改善箇所説明図 ②

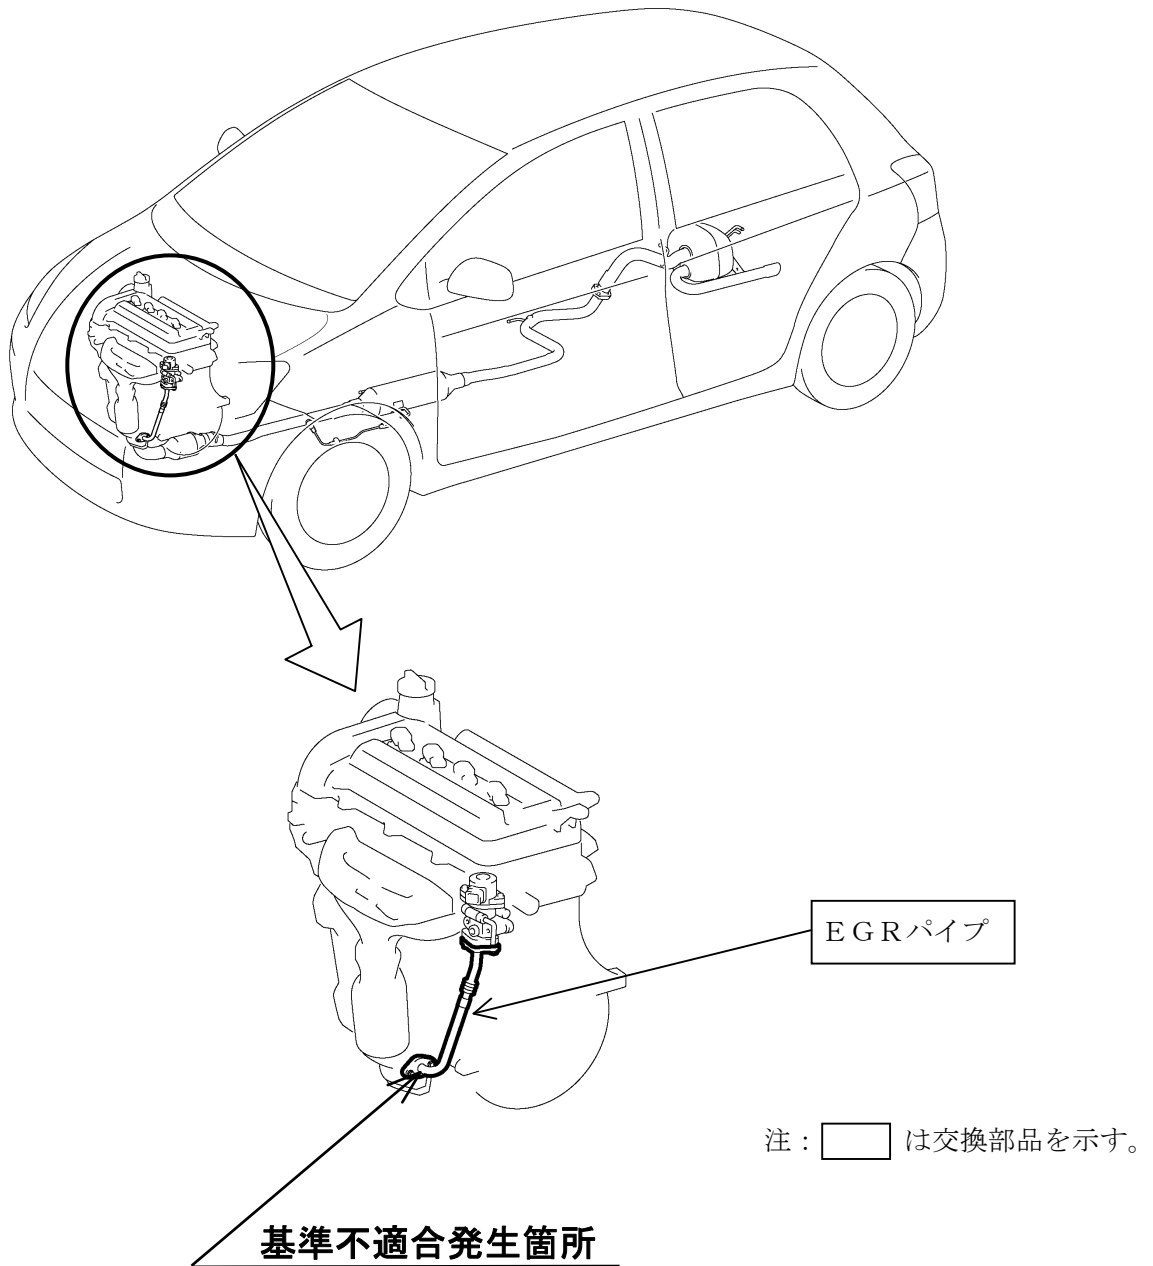
排気ガス再循環装置（EGR）のパイプの強度が不足しているため、排気ガスの熱によるパイプの伸縮により、当該パイプに亀裂が発生し異音とともに排気ガスが漏れることがある。また、そのままの状態で使用を続けると、亀裂が進行して折損し、最悪の場合、排出ガスが基準値を満足しなくなるおそれがある。

全車両、当該パイプを対策品と交換する。

識別：改善済み車両には車台番号打刻の末字の下部に黄色ペイントを塗布する。
